伊方発電所 3 号機第15回定期検査中に
連続発生したトラブルに関する報告書

伊方原子力発電所環境安全管理委員会
原 子 力 安 全 専 門 部 会

本報告書は、原子力安全専門部会における審議内容とトラブルの再発防止のため、四国電力に求める事項を取りまとめたものである。

図 2-7 各ケースの概要図

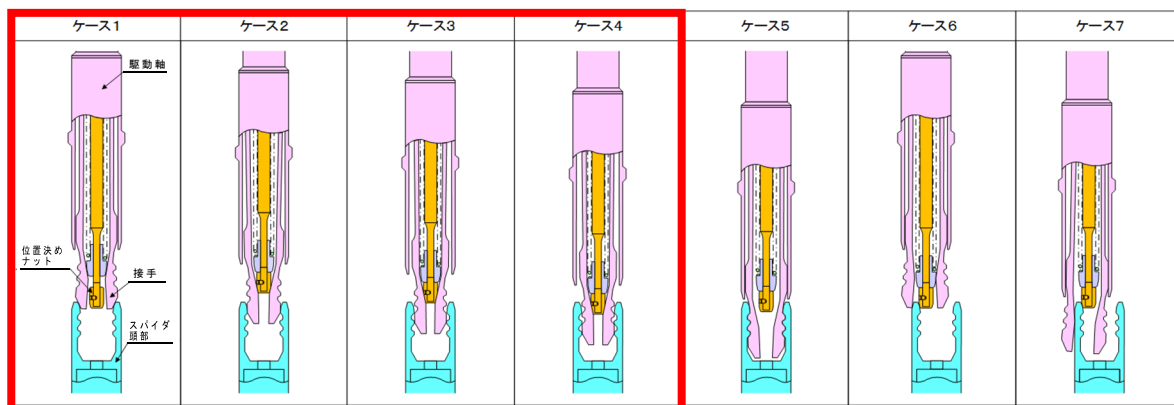
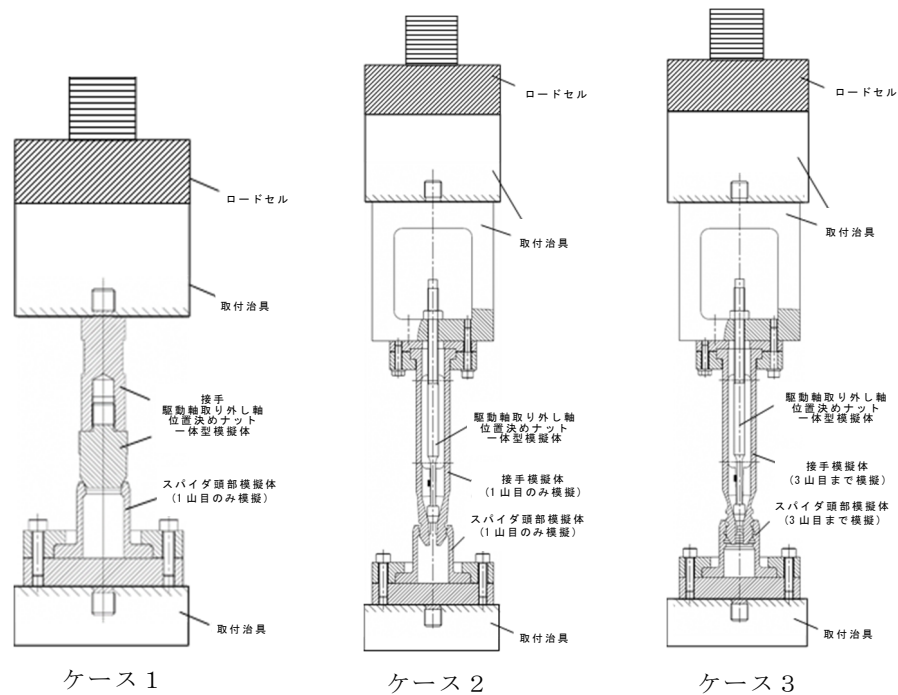
推定原因どおりかどうかにかかわらず、再発を防止できる対策であると認められるが、PWR（加圧水型原子炉）の安全性向上のためにも、スラッジの発生メカニズム解明や発生量低減について詳細調査を継続的に実施してもらいたい。

発生したマグネタイトの薄片が磁化して駆動軸接手に付着したと推定しているが、一定の大きさがあるマグネタイトの薄片が駆動軸の内部に付着することにより、制御棒駆動軸の動作に大きな影響を及ぼす可能性があるのではないか。

本事象の発生メカニズムについては、作業手順、制御棒クラスタのスパイダ頭部へのスラッジの堆積、駆動軸等の観察等の事実から、不完全結合に至る様々なケースを検討し、実証試験や解析等も実施した上で特定している。また、今回講じることとした再発防止策である重量確認と位置確認により、駆動軸と制御棒クラスタの結合・切り離しの状態を確実に確認できるため、スラッジの影響の有無にかかわらず、今後、同様事象を確実に防止することができる。

また、スラッジの発生メカニズムは実機の設備構成を踏まえ、高い確度で理解しているものの、発生量等の詳細な調査は実施していないことから、今後は、定期検査ごとに堆積物を除去するとともに、堆積状況の観察・記録や他プラントの状況について情報収集・交換を行い、長期的なスラッジの低減に向けて、実験等で効果的な低減の方法を研究するなど知見の拡充に取り組みながら、さらなる安全性の向上に努めていく。

さらに、今回の再発防止策として、駆動軸と制御棒クラスタの切り離し作業においては、重量確認及び位置確認を実施することとしており、これにより、磁化したマグネタイトの薄片が駆動軸内部に付着していたとしても確実に切り離しの確認ができることから、スラッジが制御棒駆動軸の動作に悪影響を及ぼす可能性はない。

図3-6 点検装置ラックの開口寸法拡大

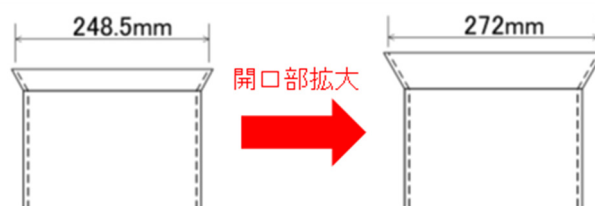
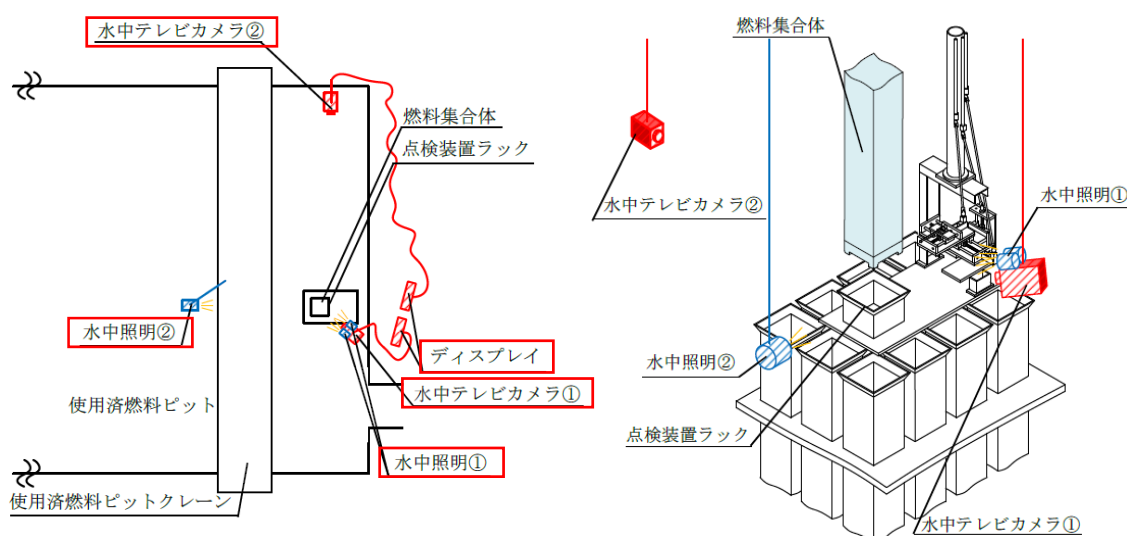
再発防止策として講じる点検装置ラック開口寸法の拡大等は、極めて原始的な対策であり、燃料集合体の移動操作の技術的改善にも取り組んでももらいたい。

技術的に高度化する対策としては、使用済燃料ピットクレーンの位置決め自動化等が考えられるが、クレーンに吊り下げられた工具や燃料集合体には、僅かな揺れや振動等が発生するため、目視で挿入状況を確認しながら、手動によりセンタリングの微調整を行う必要があり、全工程を自動化することは困難である。

このため、燃料集合体のラック乗り上げ防止の観点から、点検装置ラック開口寸法の拡大と水中照明の設置により作業環境を改善するとともに、水中カメラの設置により、ダブルチェック体制を構築することとしている。

図 4-6 試験再開時の試験系統

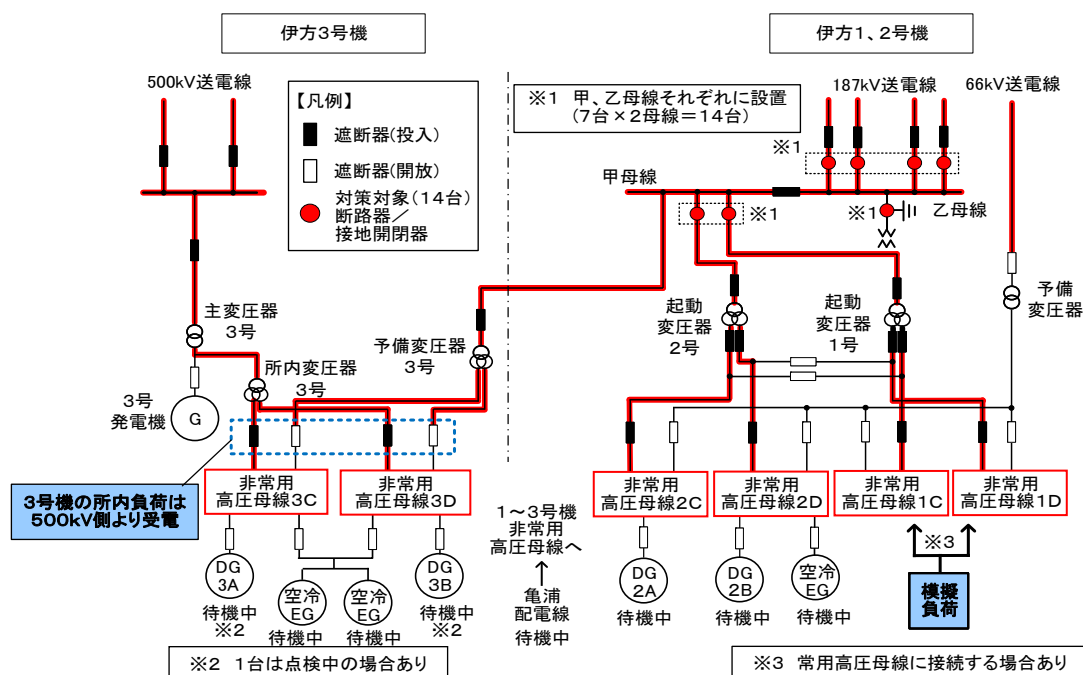
本事象においては、試験中の断路器の故障が原因で一時的に所内電源が喪失したが、今後は、機器の故障があっても、一時的にしろ1～3号機すべての電源が喪失しないように、試験方法や点検体制を見直してほしい。

今回の事象では、設計どおりに1、2号機は予備系統である66kV送電線、また3号機は起動した非常用ディーゼル発電機からの受電に自動で切り替わったが、一時的とは言え、1～3号機が同時に停電してしまったことから、今後、同試験を実施する際には、模擬負荷を使用することにより、3号機に接続しない試験系統にすることとする。また、最適な試験系統構成や負荷の状況は、プラント状態に大きく依存することから、過去の実績にとらわれることなく、試験の都度、原子力安全に係るリスクについて、確率論的リスク評価等のリスク情報を活用するなど、より幅広い観点から特定、分析評価を行い、リスク低減に係る取組みを実施していく。
